Hnoðraholt - Vorbraut

Tenging við Arnarnesveg

Kópavogur hefur beðið VSÓ um að meta áhrif þess ef tengingu Vorbrautar við Arnarnesveg væri sleppt.

Mynd 2.2 Umrædd tenging á úrklippu úr skipulagsupprætti auglýstrar deiliskipulagsbreytingar dags 25.03.2025.

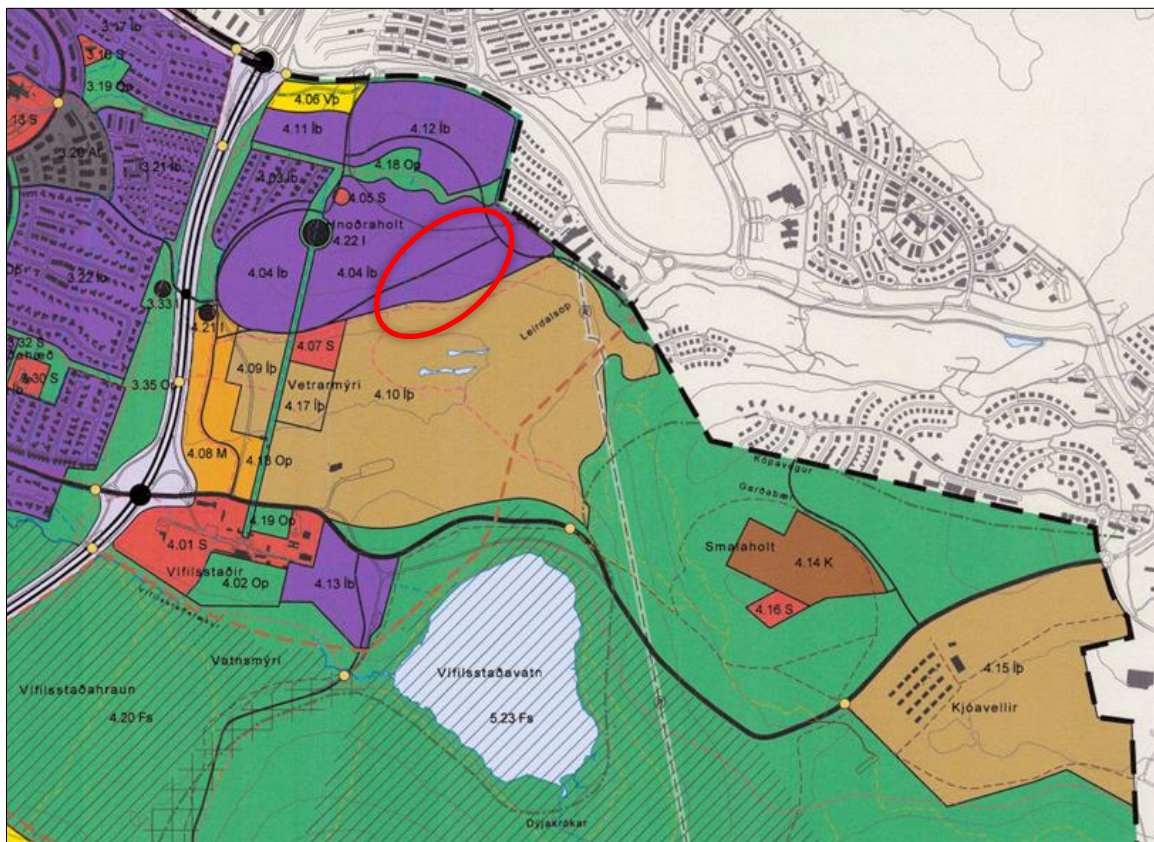
Í auglýsingu er tillaga að breytingu á deiliskipulagi Smalaholts og Vetarmýri í Garðabæ þar sem gerð er tillaga að breyttri legu Vorbrautar auk þess sem hún er nú ofanjarðar. Í þessu samhengi hefur Skipulagsfulltrúi Kópavogsbæjar óskað eftir að VSÓ meti mikilvægi þessarar tengingar.

Mynd 3.1 Umrædd tenging á úrklippur úr greinargerð Eflu. (Efla 2025).

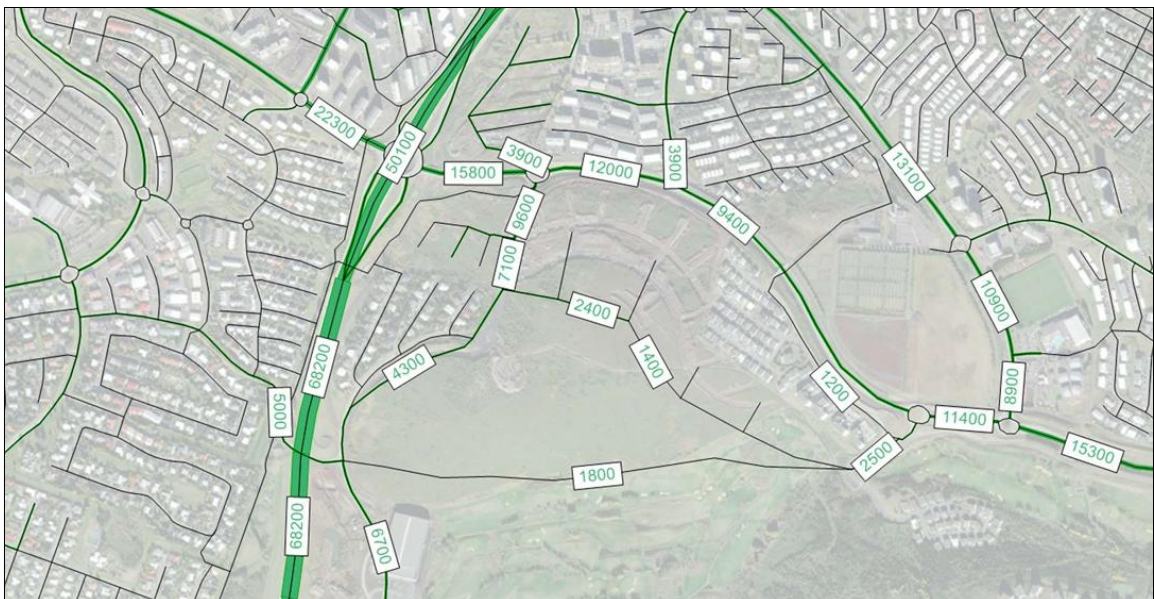
Umferðarspá Eflu er til 2040 og gerir ráð fyrir 2500 bílum á Vetrarbraut næst (ÁDU) Arnarnesvegi en hljóðvistarútreikningar gera ráð fyrir um 3.000 bílum á Öldusölum næst Arnarnesvegi (sjá myndir 3.2 og 3.3). Gera verður ráð fyrir að spáin geri ráð fyrir allri framtíðaruppbyggingu á svæðinu í samræmi við breytt aðalskipulag.

Rétt er að vekja athygli á að safngatan sem kom inn með Aðalskipulagsbreytingunni er staðsett mun austar í spálíkaninu (mund 3.2) og er þar rétt í jaðri golfvallarsvæðisin og kemur þannig mun beinna á Arnarveginn. Spáin sýnir að hún flytur um 1.800 bíla á sólarhring og má gera ráð fyrir að stór hluti þeirra 2.500 ökutækja sem sýndur er á Vorbraut sé að nýta þessa tengingu.
